PROTOKÓŁ nr 93/2022

z czynności kontrolnych, związanych z wykonywaniem uprawnień organów nadzoru budowlanego

Dnia 27.10.2022 na podstawie art. 81 ust. 4 i art. 81a ustawy z dnia 7 lipca 1994r. – Prawo budowlane (tekst jednolity Dz.U. z 2021r., poz. 2351 ze zm.) przeprowadza się czynności kontrolne DOTYCZĄCE ZAKŁADANIA PIWNIC POD SKŁAD GIMNAZJUM NA ZESPÓLE SZKÓŁ TĄCIMOŚCI W GLIWICKIM PRZY UL. WARSZAWSKIEJ 35

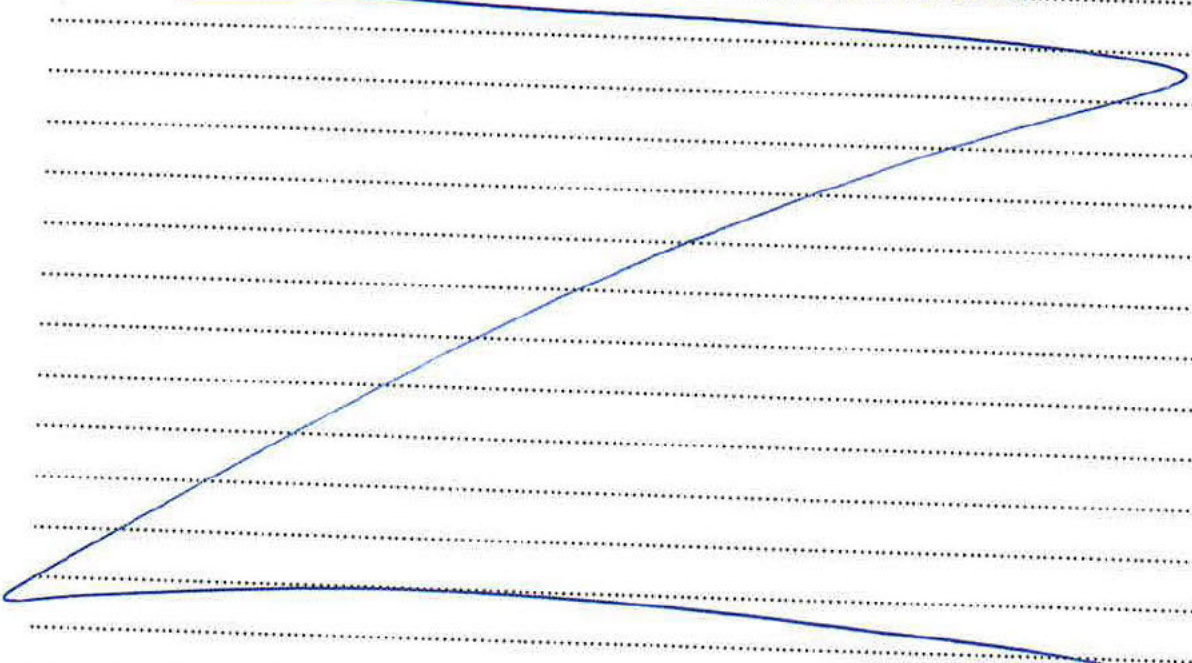
- 1. W POROŚLENIU STALOWY - STAL STALOWA - ZOBSTAWIANO ZAKŁADANIE POROŚLENIU PRZEZ DYLATAcję BUDYNKU, W DNIU KONTROLI POROŚLENIU NIE BYŁO ZALANE. NA BŁONIE WĘ WSKAZAŁYM PRZEZ OD ZENKATU WIDOCZNA JEST PIONOWA SZCZELINA BIEGNĄCA OD DACHU DO POZIOMY ŚCIAN FUNDAMENTOWYCH WYDŁUGOWANYCH POKADO 1 METR POKAD POZIOMY TERENU NA ŚCIANACH FUNDAMENTOWYCH SZCZELINA NIE JEST WIDOCZNA.
